十勝岳治山事業における流木対策の検証に関する検討会

第3回検討会資料

議題 1. 流木対策の基本的な考え方と検討課題

図 2.1. 流木化想定区域及び流木対策案

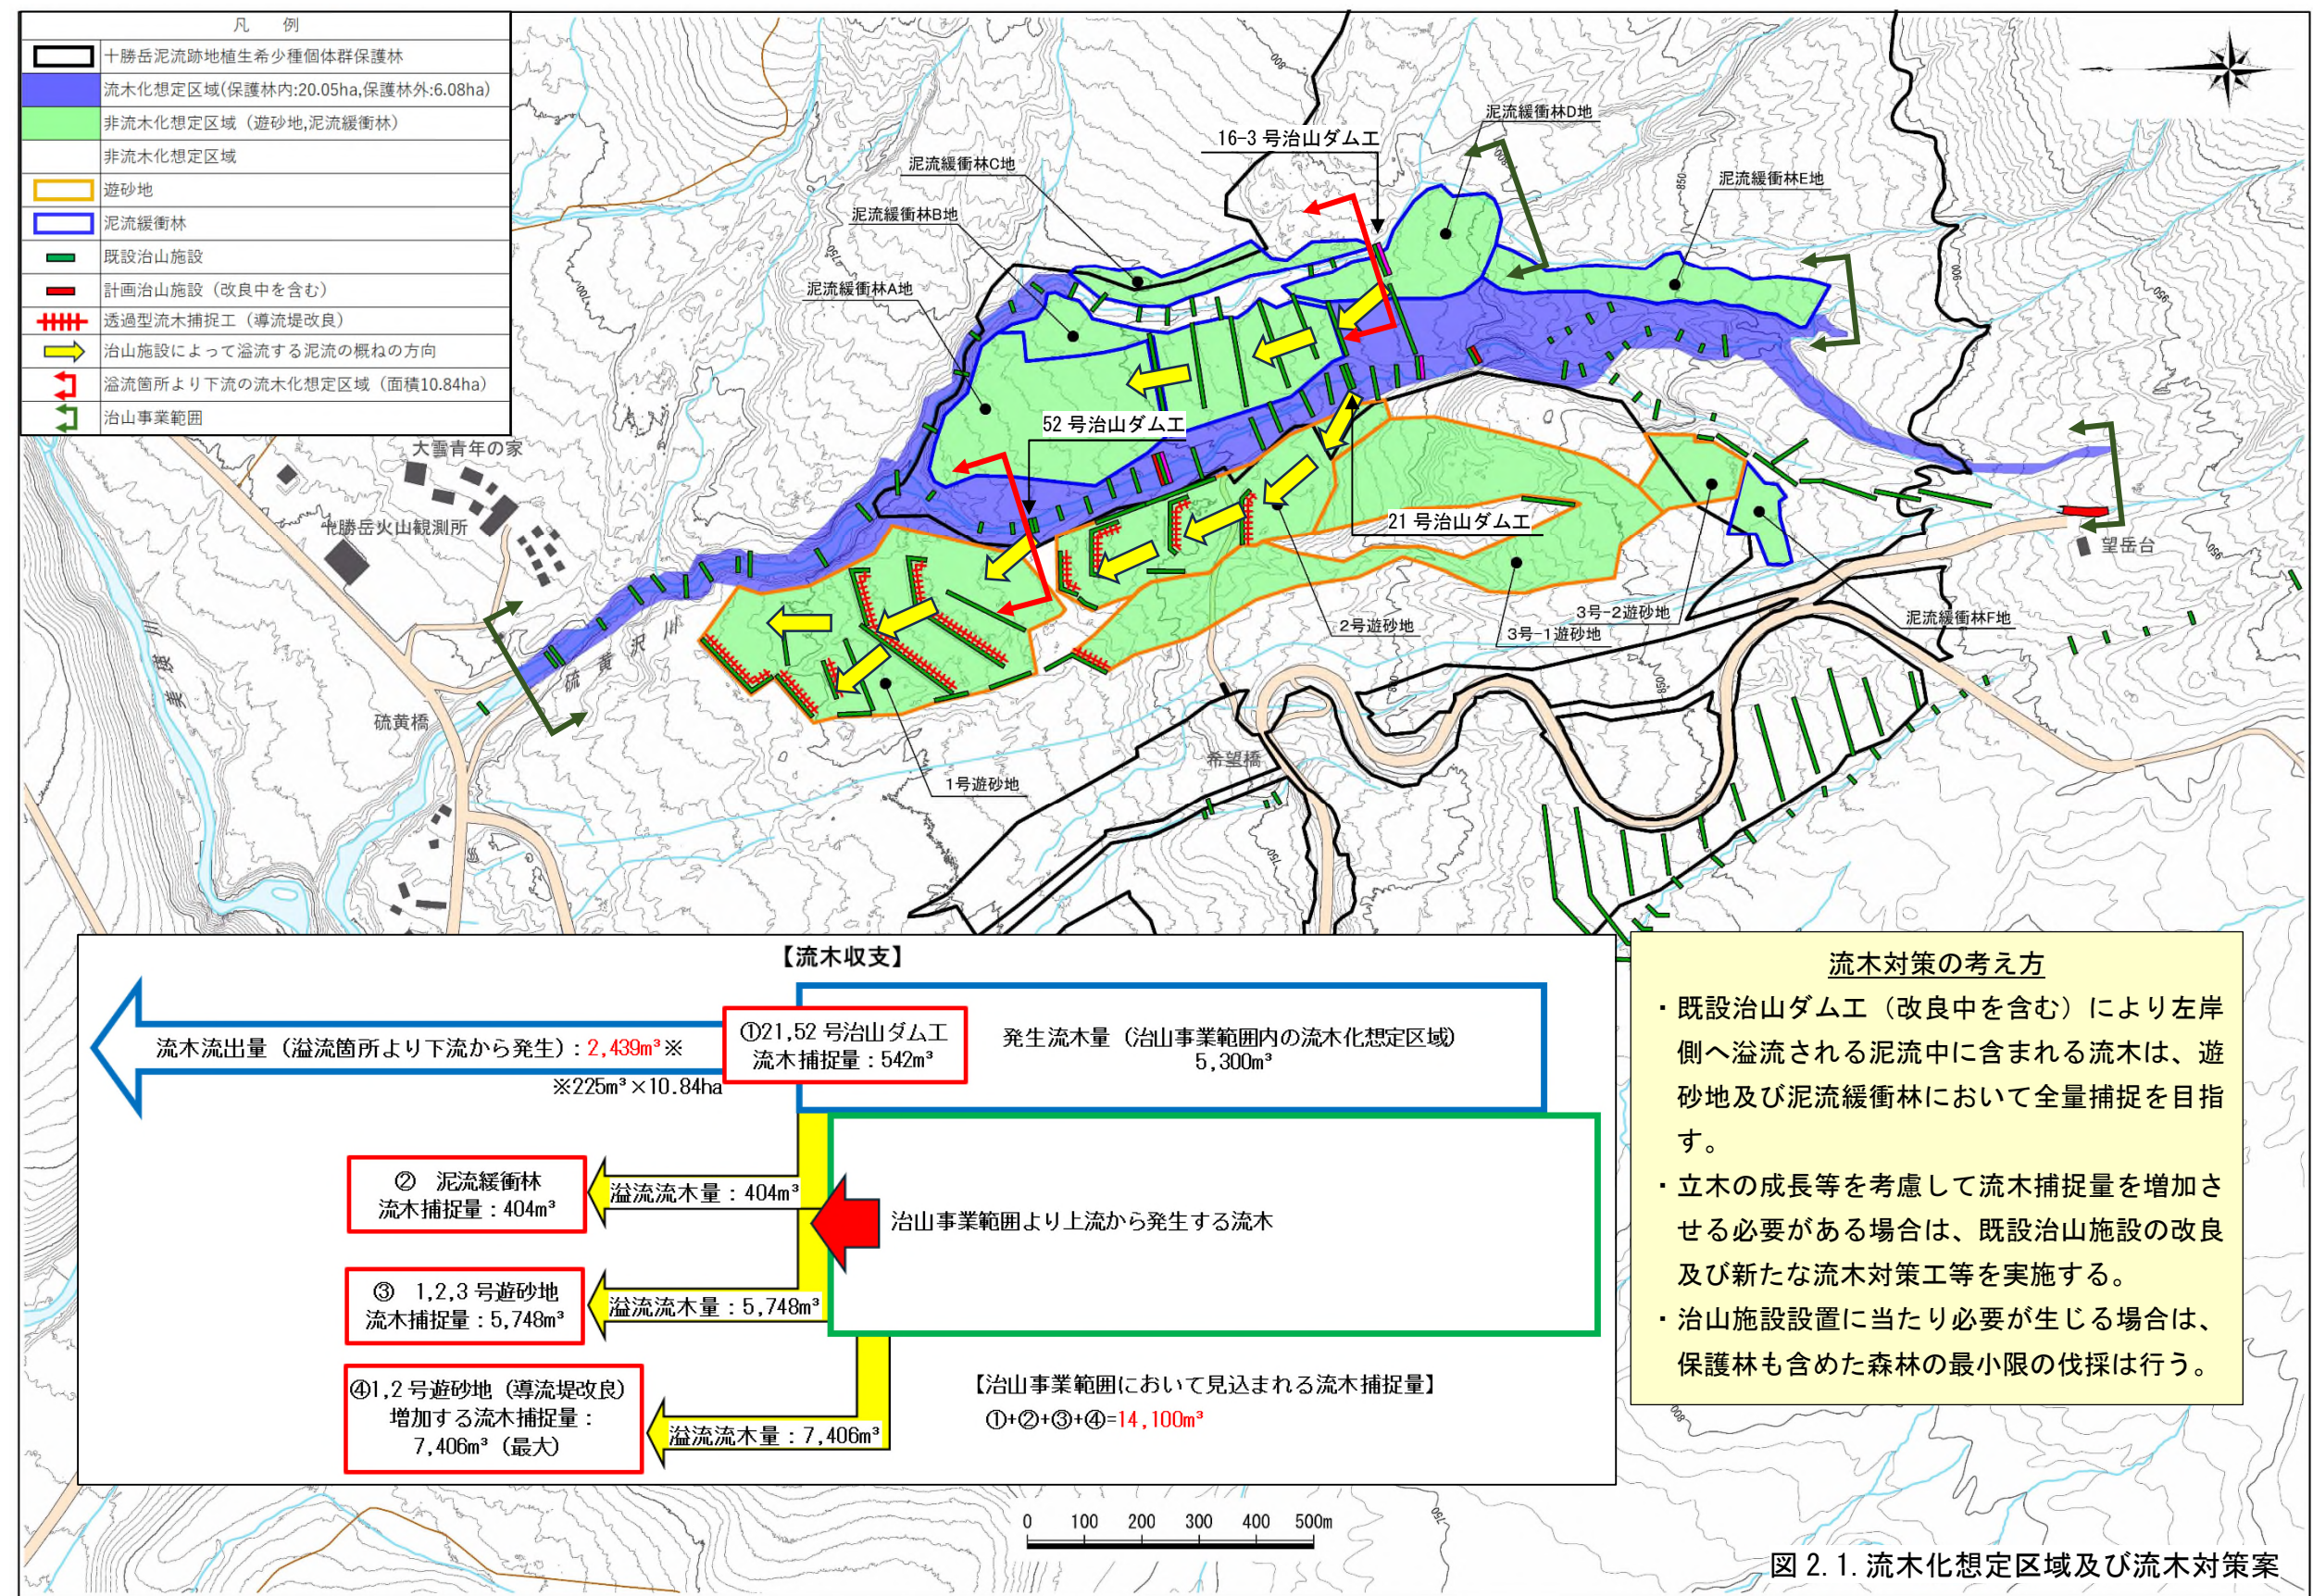
●流木が出てきたときに逃すという考えになる。そうなると遊砂地の利用について、導流堤の配置計画に疑問があり、見直す必要がある。ただ、シミュレーションは非常に難しく、実験水路を使う形になるのかもしれない。	笠井委員	
●遊砂地の目的が絞り切れていないと感じた。	中川委員	
●氾濫シミュレーションによる水深が低い箇所ではリングネット等の流木対策で流木を捕捉することで、立木伐採量を減らすことができるのではないかと。	厚井委員	
●現場を見たところ、流木対策工を入れることによって流下量を軽減できるように感じる。その配置などを考えなければならないので、ある程度自然と調和することを考えつつ、慎重に色々な方法を検討する必要がある。

以上の対策を講じることにより、治山事業範囲において最大 14,100 m³の流木の捕捉が可能となり、治山事業範囲からの流木流出量は 2,439 m³にまで抑制されることが見込まれる。このため、流木化想定区域における立木の伐採を回避しつつ、防災水準を確保することとし、今後詳細設計を詰めていきたい。
